MINISTERO DELL'INTERNO

PROT. n° 459/4135 sott. 5

OGGETTO: Montalettighe antincendio. Chiarimenti di cui alla lettera circolare n. P157/4135 del 5 febbraio 2008.

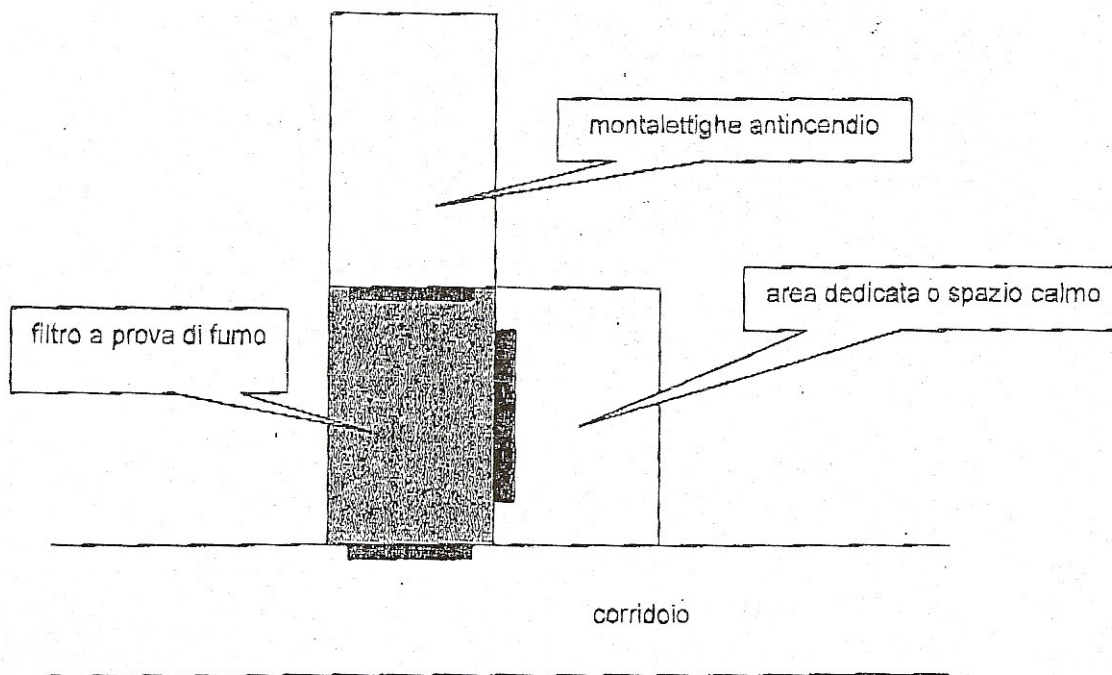
Pertanto, nella rappresentazione grafica riportata a titolo di esempio dal Comando, si ritiene che la posizione del filtro a prova di fumo e dell'area dedicata debbano risultare invertite.

Si rappresenta di seguito la soluzione adottata dal Comando, che risponde pienamente a tutti i requisiti richiesti dalla normativa, sia del punto 3.3 che del punto 7, e sulla quale sono state basate, anche a seguito del quesito prima citato, le approvazioni dei progetti di ospedali e di case di riposo degli ultimi anni.

Con riferimento al quesito posto dal Comando provinciale VV.F. di Como di pari oggetto, si concorda con il parere riportato nella nota di codesta Direzione ritenendolo in linea con il dettato del D.M. 15 settembre 2005 e conforme ai chiarimenti forniti con la lettera circolare n. P157/4135 del 5 febbraio 2008.
